Mission régionale d'autorité environnementale
ÎLE-DE-FRANCE

**Avis délibéré
sur le projet de PLU
de Varennes-Jarcy (91)
à l'occasion de sa modification n° 1**

N°MRAe APPIF-2023-072
du 06/09/2023

Figure 4: Nouveau sous-secteur Aa1, éloigné de plus de 150 m des habitations les plus proches
Source : évaluation environnementale p. 11

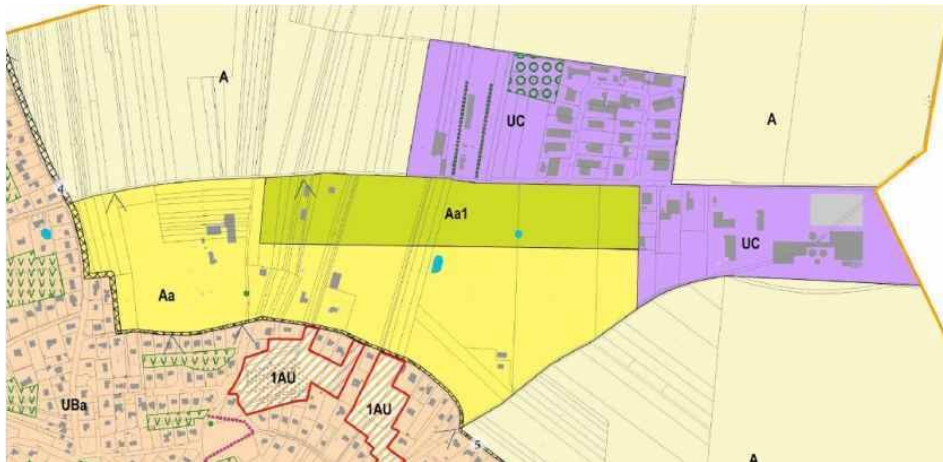
Dans son avis conforme du 30 mars 2023⁸ l'Autorité environnementale notait que si le projet de PLU modifié « réserve l'installation des unités de méthanisation aux exploitations agricoles et impose qu'elles utilisent au moins 50 % de matières premières issues de l'agriculture, il ne prévoit aucune règle lorsque ces unités sont implantées à proximité des habitations, alors que ces unités sont susceptibles d'avoir des incidences négatives notables sur l'environnement et la santé des habitants ».

L'évaluation environnementale indique que « suite à l'avis de la MRAe, un sous-secteur Aa1, éloigné de plus de

150 m des habitations les plus proches, a été défini pour y autoriser les méthaniseurs ».

La réserve de l'Autorité environnementale est donc levée sur ce point.

Figure 7: Plan de l'OAP avec annotations MRAe (légendes)

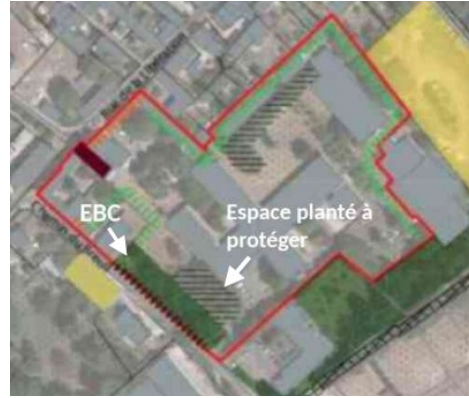
S'il est important de réfléchir au devenir du site du CMP, l'Autorité environnementale note qu'aucune justification, ni solution de substitution n'est présentée, s'agissant :

- du maintien ou de la démolition du bâti existant au regard de ses caractéristiques et de son éventuelle mutabilité ;
- de la localisation et des contours respectifs de l'espace boisé classé (EBC) et des « espaces plantés à protéger » dans l'OAP, alors qu'une partie de l'EBC et un espace planté à protéger constituent un même ensemble, et que d'autres espaces plantés ne sont pas protégés (cf. figures 6 et 7 ci-dessous) ;

(3) L'Autorité environnementale recommande de justifier les options prises dans l'OAP et présenter l'examen comparé de solutions de substitution relatives :

- au maintien ou à la démolition du bâti existant au regard de ses caractéristiques et de son éventuelle mutabilité ;
- à la localisation des contours respectifs de l'EBC et de ceux des « espaces plantés à protéger ».

Figure 10: Extrait du plan de zonage modifié, avec, insérés par la MRAe, extraits de la légende et flèches correspondantes

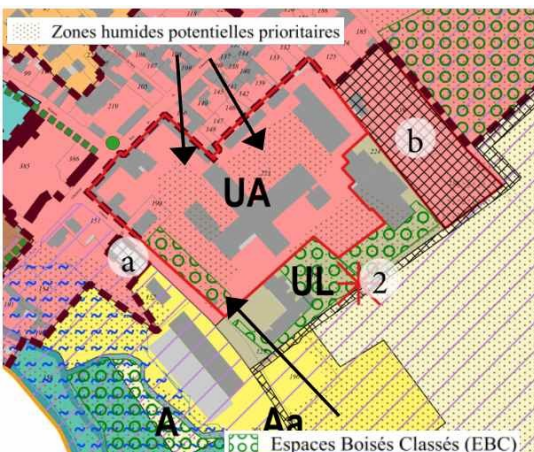
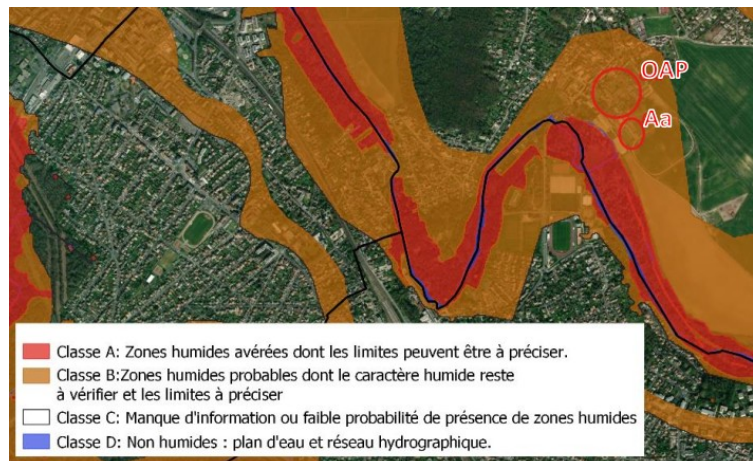
Le règlement écrit indique (p. 32) que « la zone UA [qui recouvre le secteur de l'OAP de la Libération] est en partie concernée par des unités fonctionnelles de zones humides prioritaires définies par le SAGE de l'Yerres. À ce titre, pour tout aménagement de plus de 1000 m² dans ces unités fonctionnelles, le pétitionnaire doit vérifier au préalable si la zone est avérée humide selon les critères de l'arrêté ministériel du 24 juin 2008 ».

Mais l'incidence sur les milieux humides est présentée comme « faible » par l'évaluation environnementale (p. 36), au motif notamment que « des études spécifiques pour avérer ou non le caractère humide des lieux devront être réalisées » et que « le cas échéant, le Syage¹², consulté sur les permis d'aménager et de construire, donnera

L'Autorité environnementale considère que, comme précédemment relevé, il appartient à la collectivité, dans le cadre de la présente modification de son PLU, de vérifier la présence ou non de zones humides dans le secteur d'OAP et de prévoir en tant que nécessaire les mesures d'évitement, de réduction, voire de compensation.

(5) L'Autorité environnementale recommande de présenter une analyse relative à la présence d'une zone humide sur l'emprise prévue pour l'OAP et de préciser le cas échéant les mesures visant à éviter, réduire et à défaut compenser, les éventuels impacts négatifs du projet sur celle-ci.

Figure 12: Situation du secteur d'OAP (cercle noir MRAe) au sein du périmètre du site classé Vallée de l'Yerres Aval – Source : EE p. 24

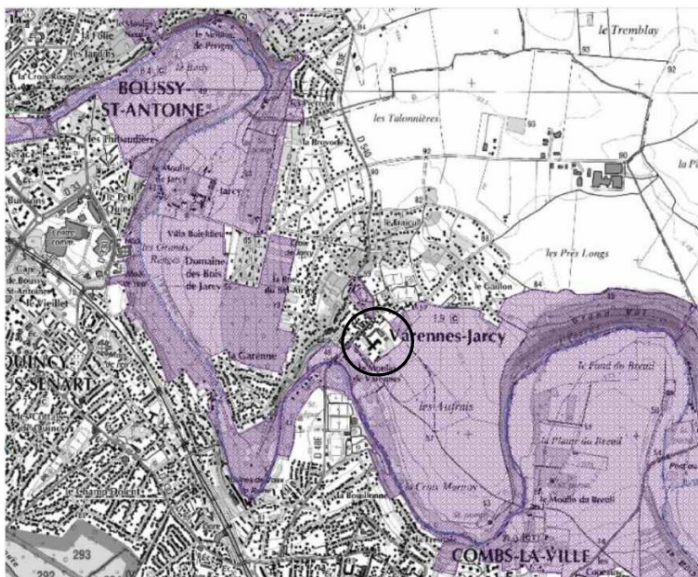
L'évaluation environnementale indique (p. 23) que « la commune est concernée par le site classé de la Vallée de l'Yerres Aval ». Comme le montre la Figure 12 ci-dessous, même s'il n'y est pas inclus, le secteur d'OAP est enchâssé dans le périmètre de ce site classé.

L'évaluation environnementale se limite pourtant à décrire (p. 57) le secteur concerné par l'OAP de la manière suivante : « [il] se situe à l'angle de la rue de la Libération et du chemin du Breuil. Il est occupé par les différents bâtiments du CMP et par quelques bosquets. Il est entouré d'espaces très hétérogènes... ». Le document relatif à l'OAP (p.15) ajoute : « le bâti de l'ancien château, situé rue de la libération et présentant un riche intérêt architectural, devra être conservé. Les autres constructions existantes, sans intérêt architectural particulier pourront être démolies ».

Cette présentation sommaire de cette emprise d'une superficie d'environ 2,17 ha (OAP p. 15), située dans un environnement où la préservation du paysage devrait être un enjeu fort, est insuffisante : le bâti existant n'est présenté que par deux photos et les espaces naturels et les arbres présents ne sont pas décrits ou répertoriés.

Or aucune information n'est donnée sur ce château et aucune préconisation n'est prévue en matière de volumétrie ou de hauteur maximale des constructions.

- **décrire avec précision l'état actuel du site de l'OAP dans son environnement et la paysage lointain (photos décrivant le bâti existant, analyse de l'état du bâti, présentation du château, arbres et arbustes existants...) ;**
- **préciser les règles applicables aux constructions autorisées, afin de garantir une insertion de qualité du projet au regard du site classé et du bâti patrimonial.**
